RAPORTI I EKSPERTIT SHQYRTUES

Eksperti Shqyrtues	Data e pranimit të ekspertit	Date e dorëzimit të raportit	Nr. i lëndës
ismail rushiti	13.04.2024	24.04.2024	2024/0309

Me datën: 08.04.2024, OE “EJONA” SH.P.K.”- Prishtinë, ka parashtruar ankesë me nr: 2024/0309, kundër anulimit të aktivitetit të prokurimit, lidhur me aktivitetin e prokurimit: “Insatlimi i ngrohjes dhe rregullimi i ndriqimit ne Palestren e sporteve Karagaq ne Peje LOT 1 Instalimi i ngrohjes qendrore dhe ventilimit ne Palestren Karagaq dhe Leshan LOT 2 Rregullimi i ndriqimit ne Palestren e sporteve Karagaq” me nr. të prokurimit: "635-23-5904-5-1-1", iniciuar nga Autoriteti Kontraktues (AK) – KOMUNA E PEJES. Autoriteti kontraktues ka zbatuar procedurë të hapur, lloji i kontratës: punë, vlera e parashikuar e kontratës: **590,870.72 €**.

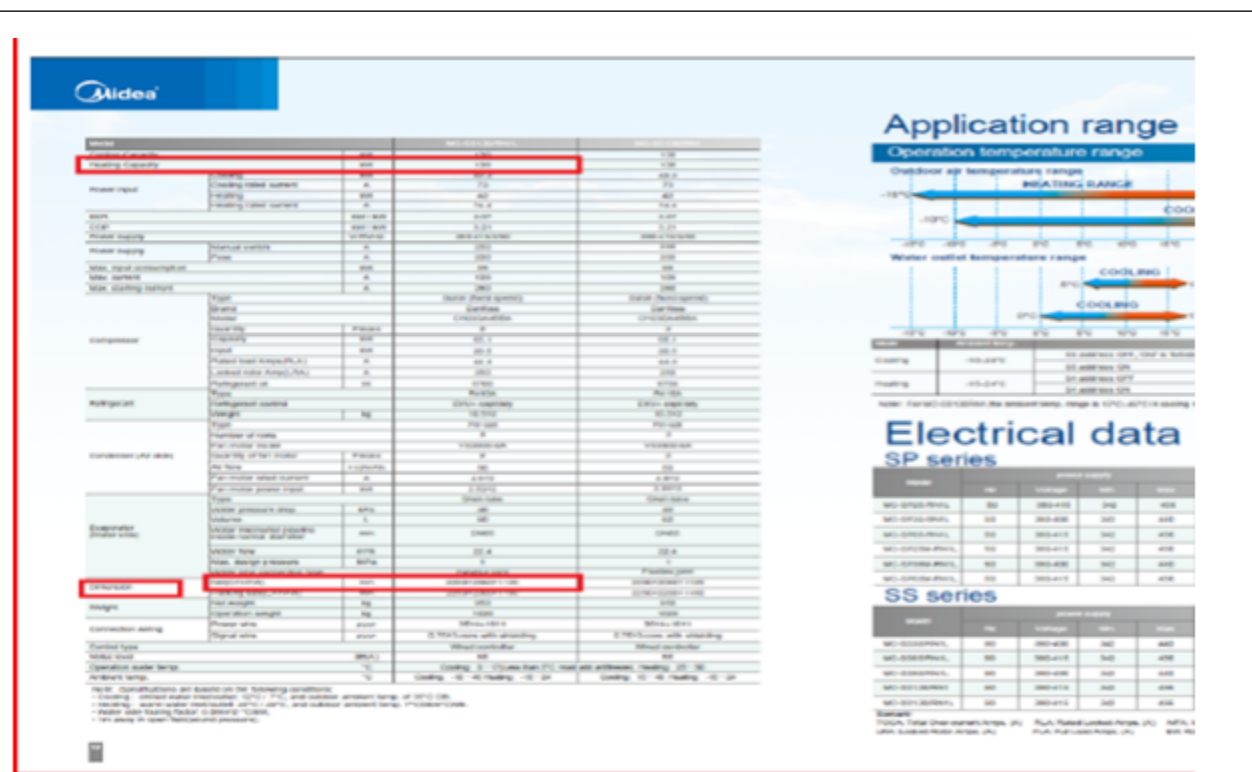
Te specifikimi teknik ne FDT te pozicioni C.1 eshte kerkuar si me posht

Ndersa ju ne oferten e juaj keni prezantuar Katalogun e brendit MIDEA ku keni thene qe jane ne perputhje me ato te specifikimit teknik perkatesisht pozicionit C.1 , ndersa komisioni ri-vlersues pas analizes se bere te katalogjeve te prezantuara ka dal ne konstatim se nuk jane ne perputhje me specifikat e kerkuara nga AK ne FDT

Pasi qe (Kapaciteti ngrohës: eshte kerkuar 140 kW) ndersa katalogu i brendit MIDEA tregon se Kapaciteti ngrohës: eshte 138 kW nuk jep me shum se 138 kw, po ashtu te dimensionet e kerkuara ne SPECIFIKIM TEKNIK eshte 2300x1100x2200 mm , ndersa ne katalogun e MIDEA eshte 2200x1120x2060 , qe nuk perputhet me ato te SPECIFIKIMIT TEKNIK per me shum mund te shifni edhe foto deshmin dhe katalogun e produktit:

Ne kemi prezentuar ne katalogun tone te prodhuesit ekujvalent MIDEA fuqite (130/138) kw qe eshte e paperfillshme ne kete rast per fuqine e chillerit 140 kw dhe ne tabelen ne vazhdim shihet qe kjo fuqi eshte relative varesisht nge temperaturat e ambientit dhe per temperature te caktuar te ambientit e tejkalon kete vlere.

Si deshmi per kete ne vazhdim prezentojme diagramin e punes per chillerin te cilin varesisht nga temperaturat e ambientit dhe temperaturat e ujit keto kapacitete levizin dhe

per temperature e ambientit 7C kapaciteti i chillerit te prezentuar eshte 141.47 Kw i cili e tejkalon ate te prezentuar.

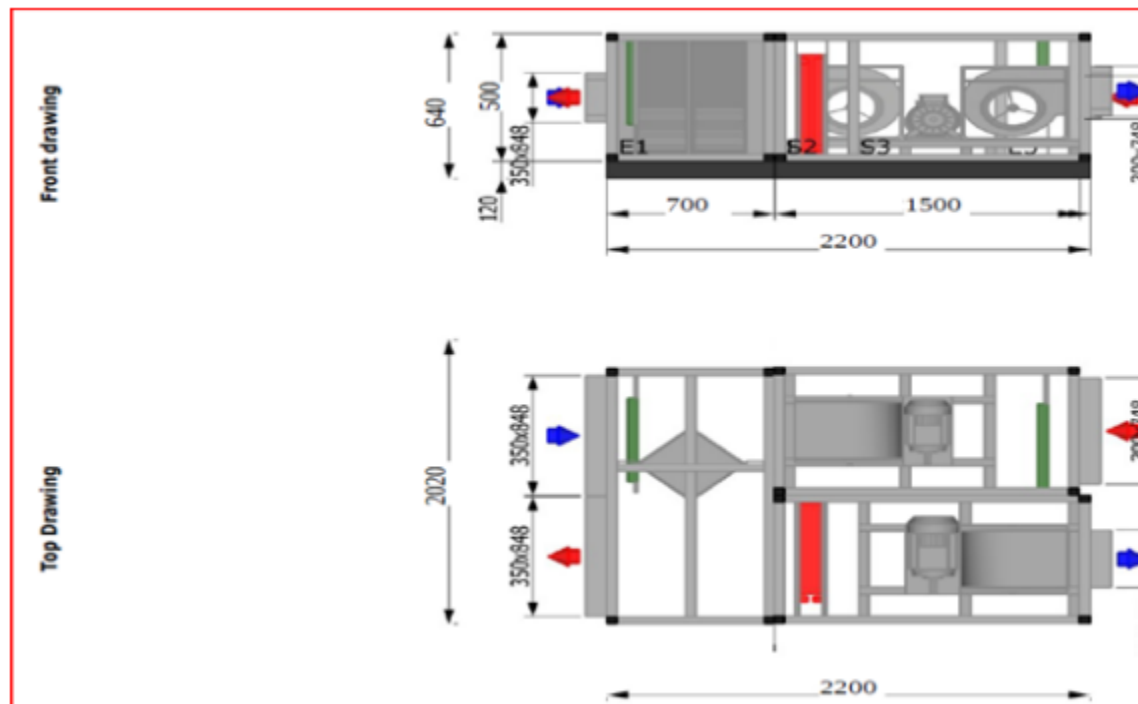
Ku mund te shihni edhe te Motor power keni prezantuar katalogun me kapacitet 0.75x 2 (kw) ndersa ne specifikim teknik eshte kerkuara qe Energjia elektrike në hyrje: 4 x 750 [Watt](qe i bije te jete 4 x0.75 (kw) qe fuqia e kapacitet eshte pergjysem me ata qe eshte kerkuar ne specifikim teknik.po ashtu te pesha e kerkua ne specifikim teknik eshte Pesha: 360 kg ndersa ju ne katalogun e juaj keni prezantuar peshen prej 637 kg qe nuk eshte ne perputhje me specifikat teknike.

Ku është prezentuarë kapaciteti 4x0.75 (qe janë 4 ventilatorë me 0.75 kw për shkak të kapacitetit të rekuperatorit prej 8000 m3/h -2 ventilatorë thithës dhe 2 ventilatorë prurës). Sa i përket pretendimeve qe ka ndryshim të dimensioneve deklarojmë qe dimensionet e dhena janë nga software i përzgjedhjes së rekupertaorit dhe dimensionet janë sipas vizatimit në vazhdim :

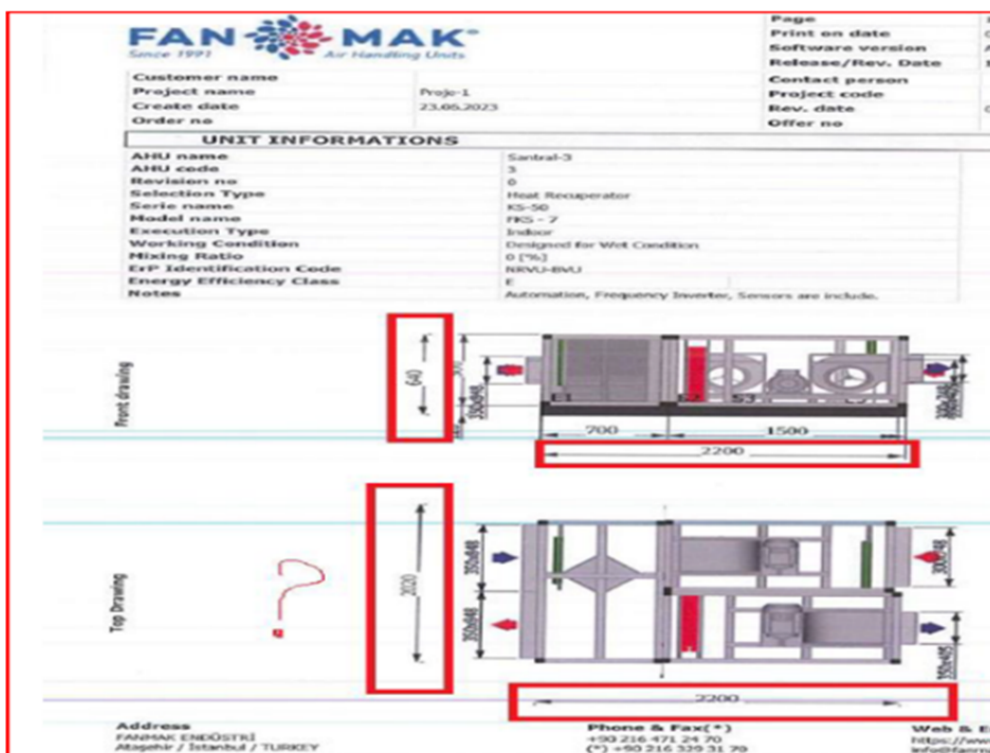
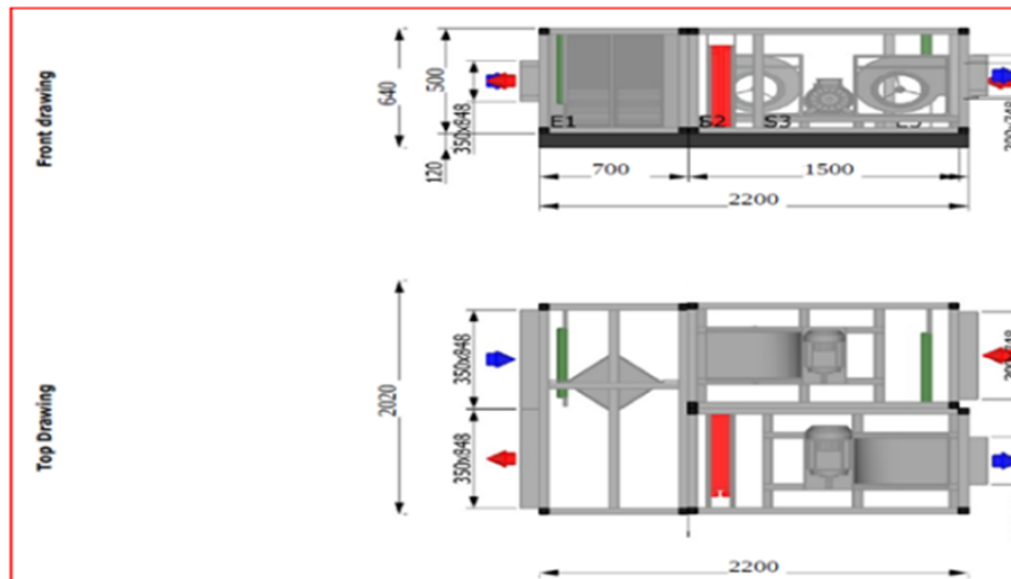
“Kundërshtimet tona janë si në vazhdim: Në specifikimet teknike të DT kërkohet Rekuperatori VENTAS ose ekuivalent VHRV RD 8000,ku të dhenat bazike të këtij rekuperatori janë kapaciteti,mundi,presioni statik dhe jo dimensionet fizike të tij.Pasi asnjëri nga anëtarët e

Ku është prezentuarë kapaciteti 4x0.75 (qe janë 4 ventilatorë me 0.75 kw për shkak të kapacitetit të rekuperatorit prej 8000 m3/h -2 ventilatorë thithës dhe 2 ventilatorë prurës). Sa i përket pretendimeve qe ka ndryshim të dimensioneve deklarojmë qe dimensionet e dhena janë nga software i përzgjedhjes së rekupertaoorit dhe dimensionet janë sipas vizatimit në vazhdim :

Rekuperatori i prezentuarë nuk është Midea por FAN MAK (komisioni deklaron prodhuesin MIDEA) dhe dimensionet e rekuperatorit janë 2200x2020x640 dhe të njejtat pastaj ndryshojnë në rast të porosisë të cilat mund të levizin varësisht nga vendi se ku do të montohet, i jashtëm apo i brendshëm, dimensionet e ngrohjes, trashësia e izolimit, etj. Lidhurë me peshën e Rekuperatorit që keni deklaruar që ka levizje nga 360 në 637 sqarojmë komisionin se pesha e rekuperatorit i cili ka qenë në paramasë fillimisht ka disa elemente opsionale të rekuperatorit të kërkuar VHRV 8000 si më poshtë:

Lidhur me kete pretendim ankimor, pas shqyrtimit dhe administrimit te shkresave te lendes, Eksptri sqaron se, sa i perket kerkeses se dosjes se tenderit perkatesisht pozicionit D1, nga krahasimi i specifikacionit tekni ne dosjen e tenderit me katalogun “FAN MAK” te prezantuar nga OE ankues eshte e qarte se, ne se paku dy elemente specifikacioni i prezantuar ne katalogun e OE ankues dallon nga sspecifikacioni teknik i kerkuar nga AK ne dosjen e tenderit, perkatesisht tek peshta dhe tek dimensioned e pajisjes. Prandaj ne keto dy elemente katalogu i dorezuar nga OE ankues nuk eshte ne perputhje me specifikacionin teknik te dosjes se tenderit. Katalogu duhet te dorezohet ne perputhje me specifikimin teknik te percaktuar ne dosjen e tenderit sepse nuk ka mundesi alternative ose variante qe levizen varesisht prej porosise gjate ekzekutimit te kontrates. Per me teper, edhe ne kete rast OE ka mundur të kërkoj sqarime shtesë nga AK brenda afatit ligjor të specifikuar në Dosjen e Tenderit ne pajtim me nenin 53 te LPP-se. Andaj pretendimi ankimor i OE ankues ne kete pike eshte i pa bazuar.
